「核燃料サイクル工学研究所原子力事業者防災業務計画」の読み替えについて(連絡)

# 原子力事業者防災業務計画 読み替え表

国立研究開発法人日本原子力研究開発機構  
核燃料サイクル工学研究所

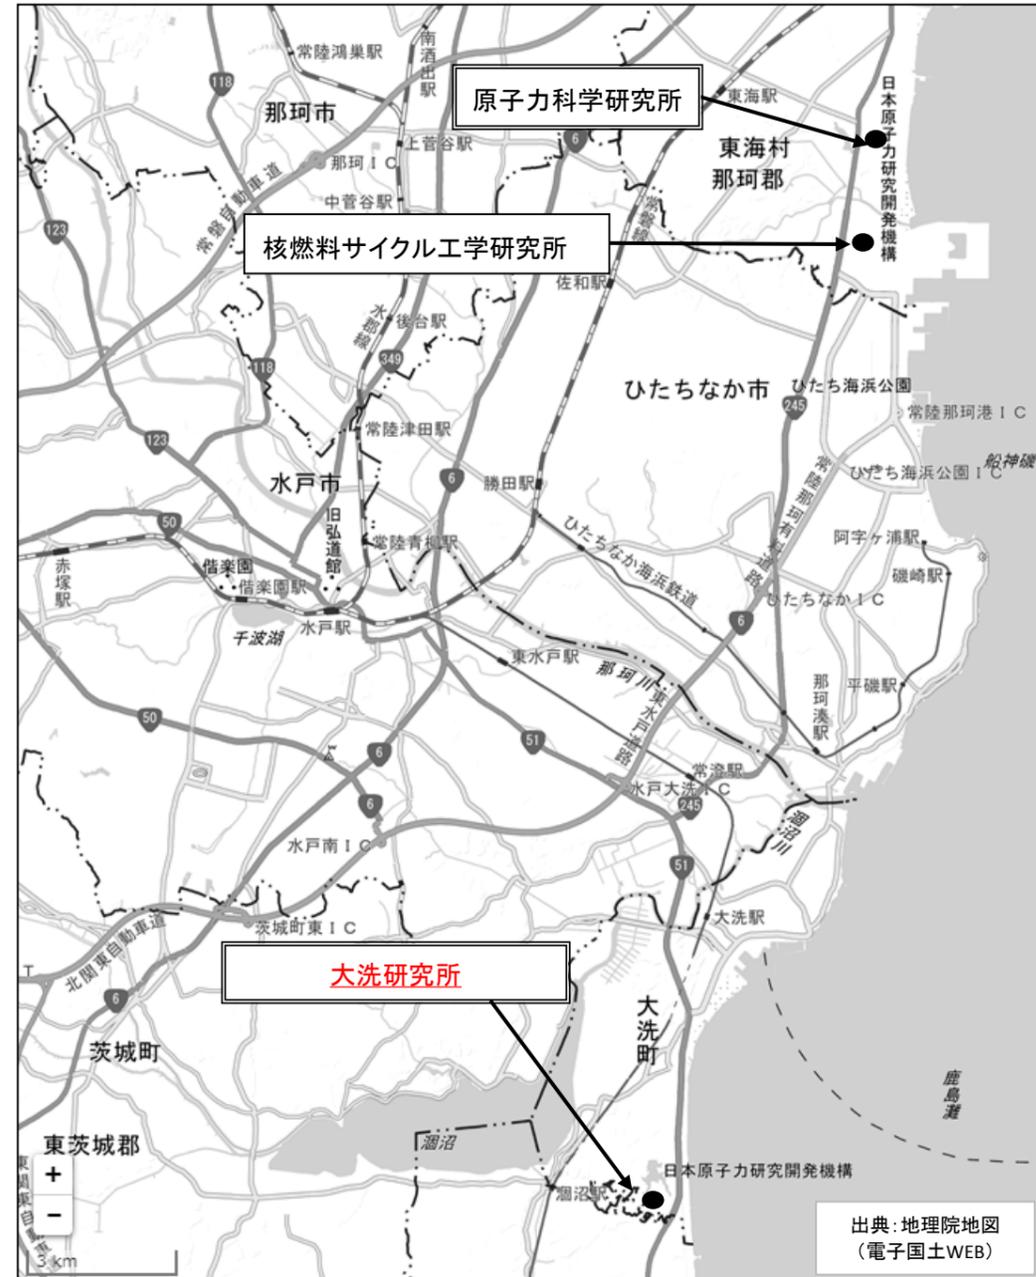
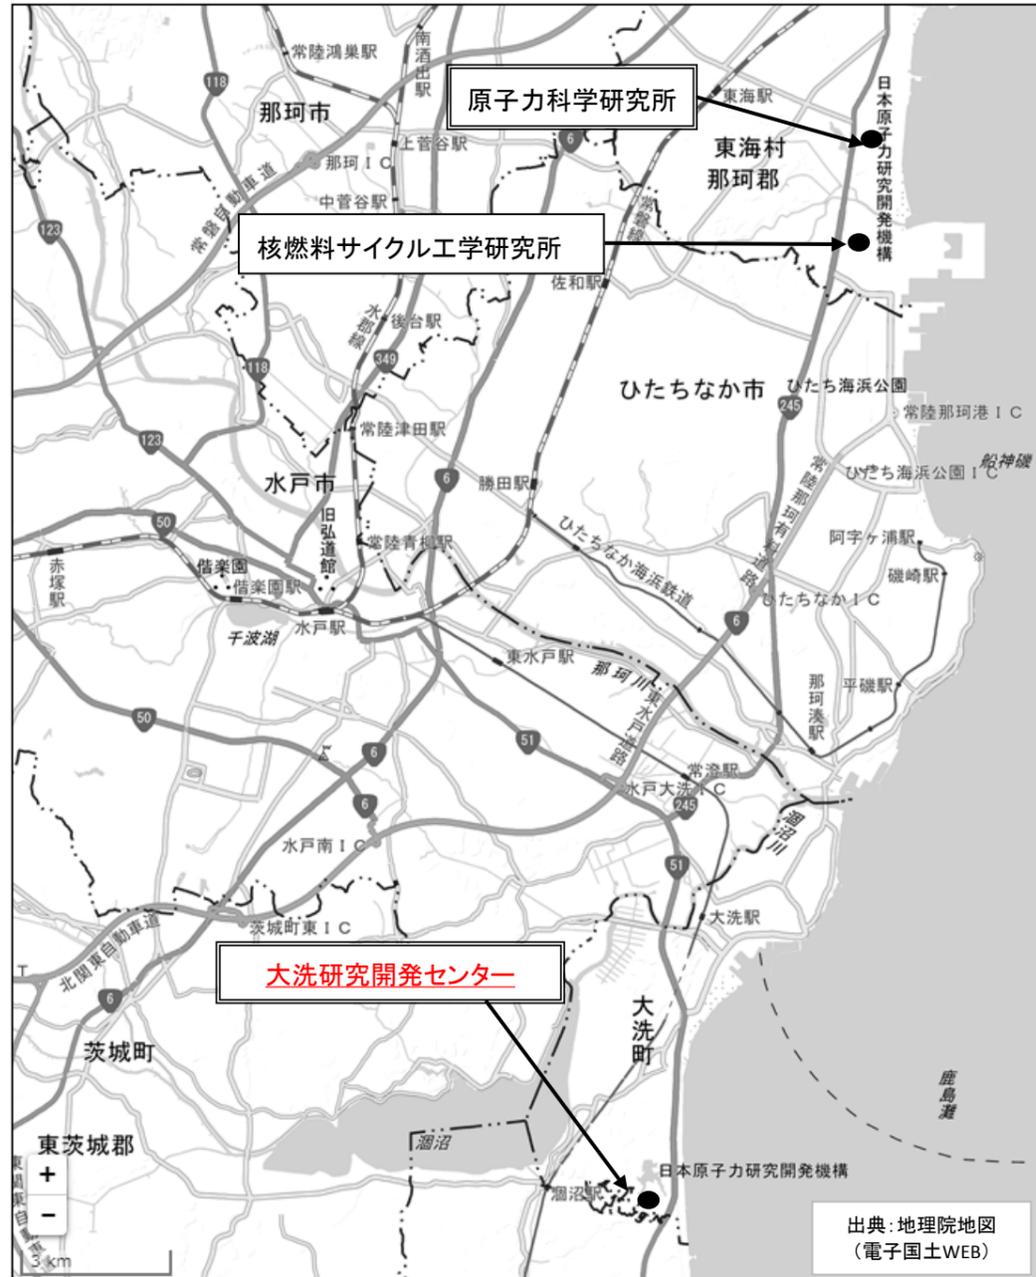
読み替え前 (H30. 1. 22修正版)	読み替え後 (H30. 4. 1読み替え)	理 由
<p data-bbox="225 470 1255 615">国立研究開発法人日本原子力研究開発機構 核燃料サイクル工学研究所</p> <p data-bbox="412 808 1065 953">原子力事業者防災業務計画 (図・表・様式集)</p> <p data-bbox="596 1245 878 1283">平成 30 年 1 月 22 日</p> <p data-bbox="394 1497 1083 1623">国立研究開発法人日本原子力研究開発機構 核燃料サイクル工学研究所</p>	<p data-bbox="1466 474 2513 615">国立研究開発法人日本原子力研究開発機構 核燃料サイクル工学研究所</p> <p data-bbox="1656 783 2318 919">原子力事業者防災業務計画 (図・表・様式集)</p> <p data-bbox="1843 1257 2125 1295">平成 30 年 1 月 22 日</p> <p data-bbox="1768 1333 2199 1371"><u>(平成 30 年 4 月 1 日読み替え)</u></p> <p data-bbox="1638 1486 2338 1606">国立研究開発法人日本原子力研究開発機構 核燃料サイクル工学研究所</p>	<p data-bbox="2594 1325 2813 1356">読み替え日の追記</p>
